05-01-00 - Direzione Generale dell'Ambiente

Oggetto: [ID: 9825] Procedura di Valutazione di Impatto Ambientale (V.I.A.) ai sensi dell'art. 23 del D.Lgs. 152/2006, e s.m.i., relativa al progetto di impianto agrivoltaico denominato "OLMEDO", sito nei comuni di Olmedo e di Sassari, con potenza 132,126 MWp, con annesso sistema di accumulo a batterie di potenza 40 MW, comprese opere di connessione alla R.T.N. Proponente: Lightsource Renewable Energy Italy SPV 12 S.r.l. I. Autorità Competente: Ministero dell'Ambiente e della Sicurezza Energetica (M.A.S.E.). Trasmissione osservazioni sulle integrazioni

INTERFERENZA CON ACQUEDOTTO ESISTENTE
CAVIDOTTO PEAD INTERRATO MEDIANTE T.O.C.
SOTTO CONDOTTA ESISTENTE

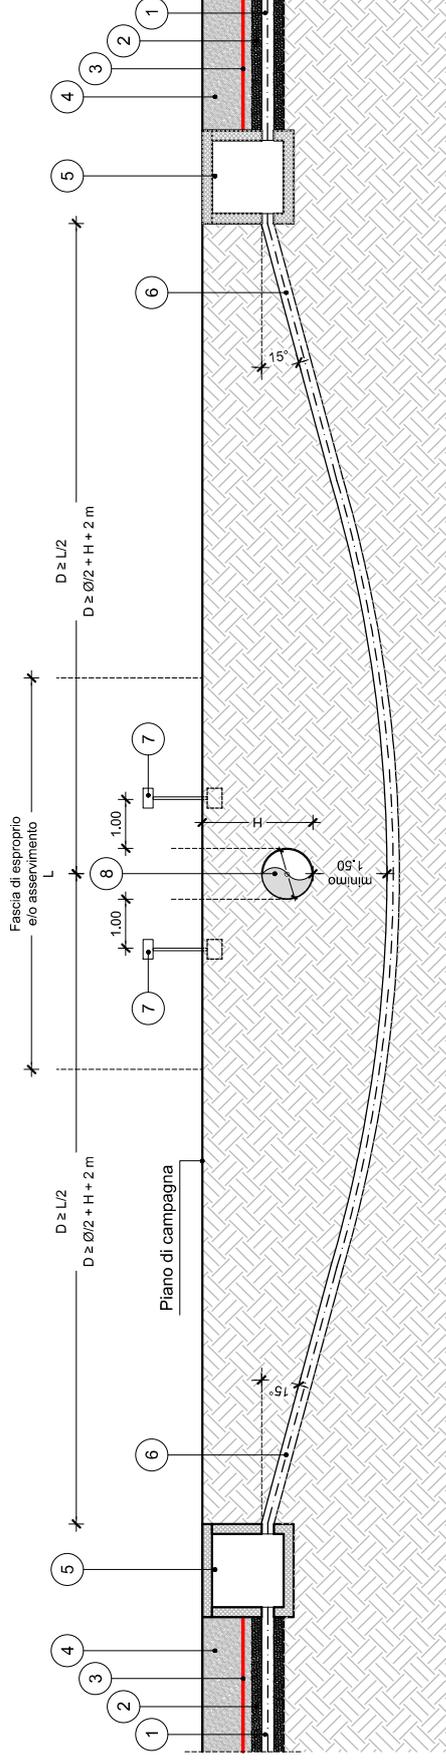
- 2) elaborati grafici di dettaglio (planimetrie, sezioni, profili, particolari costruttivi) in numero tale da fornire un'adeguata descrizione delle soluzioni tecnologiche e costruttive proposte, sviluppati in adeguata scala di rappresentazione e debitamente quotati, in cui sia riportata l'esatta posizione delle interferenze generate dagli attraversamenti e quelle generate da eventuali parallelismi, e dai quali sia possibile per ciascuna interferenza censita desumere l'esatta posizione dell'elettrodotto e della condotta SIMR, nonché ingombri, dimensioni, spessori, altezze dei manufatti e degli elementi di impianto nonché i reciproci rapporti spaziali tra le opere interferenti e le opere del SIMR.
